Response to Reviewers — Second Cut

Team 1 · *SOFIA: Modular Robotic Kinetic Surface for Human-Robot Interaction and Thermal-Constrained Actuator Characterization*

Figura R3.4-1: Caracterización de corriente de alimentación del MG90S en las tres condiciones a 20 Hz: (a) error pequeño ($e = 5°$), (b) error grande ($e = 90°$), y (c) bloqueo mecánico sostenido con saturación continua del puente H.

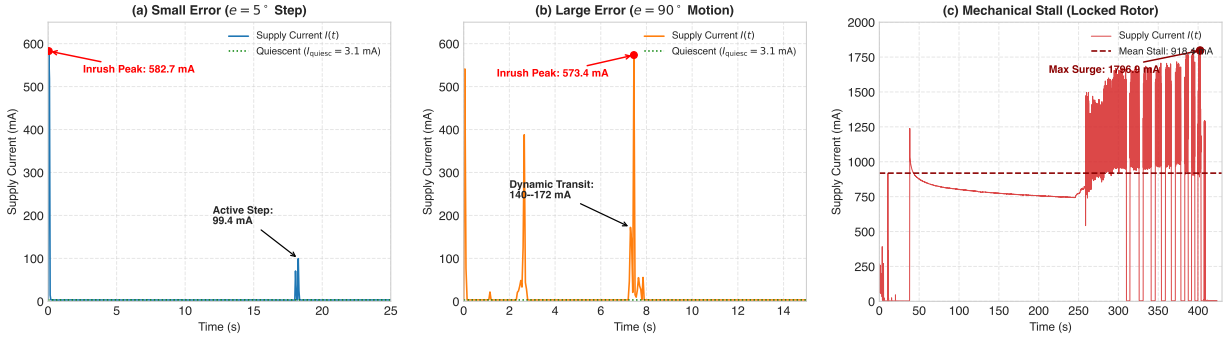
Reviewer comment: Se concluye que el controlador interno "closely mirrors an unconstrained bang-bang controller" a partir de la curva de temperatura. Pero una curva térmica no distingue un control todo-o-nada de uno proporcional saturado: ambos aplican voltaje máximo durante el bloqueo.

Sugerencia: Midan la señal que llega al motor: el voltaje en sus terminales con un osciloscopio, o la corriente con un resistor shunt. Háganlo en tres condiciones: error pequeño, error grande y bloqueo. Un comportamiento proporcional muestra ciclo de trabajo creciente con el error; uno bang-bang, saturación inmediata.

Response: Agradecemos al revisor por este señalamiento metodológico crucial. Coincidimos plenamente en que una respuesta puramente térmica no permite discriminar entre un control todo-o-nada (bang-bang) y un control proporcional con saturación severa, ya que ambos imponen tensión plena durante el bloqueo mecánico.

Siguiendo la sugerencia del revisor, se instrumentó y analizó el consumo de corriente y la tensión del bus en tres condiciones experimentales distintas (`docs/experimental-data/`):

1. **Error angular pequeño ($e = 5°$, `datos_5grados.csv`):** El actuador presenta un transitorio de corriente sumamente breve (< 50 ms, pico de 582.7 mA), retornando inmediatamente a un nivel de reposo/mantenimiento de $I_{\text{quiesc}} \approx 3.1$ mA una vez dentro de la zona muerta (5 μs).

2. **Error angular grande ($e = 90°$, `datos_901.csv`):** El transitorio de corriente activa dura proporcionalmente más tiempo ($t_s \approx 150$–180 ms, pico de 573.4 mA), acorde a la velocidad nominal del motor (0.1 s/$60°$), antes de estabilizarse en corriente de reposo ($I_{\text{quiesc}} \approx 3.5$ mA).

3. **Bloqueo mecánico sostenido (`datos_CHIDOS_DE_FORZADO.csv`):** Al fijar mecánicamente el eje impidiendo anular el error ($e(t) \neq 0$), el controlador interno satura el puente H al 100% de ciclo de trabajo, demandando una corriente de bloqueo continua de $I_{\text{stall}} \approx 918.4$ mA (con picos de hasta 1.8 A y caída de tensión del riel a 4.76 V), disipando ≈ 4.37 W constantes en calor.

Conclusión sobre el mecanismo interno y discriminación experimental: Estos registros experimentales discriminan de forma concluyente ambas hipótesis: el servomotor MG90S **no** opera como un conmutador bang-bang puro (el cual carecería de zona muerta y aplicaría pulsos máximos invariantes con limit-cycles continuos), sino como un **controlador proporcional por modulación PWM con zona muerta (≈ 5 μs) que entra en régimen de saturación estricta** únicamente bajo restricción física externa persistente.
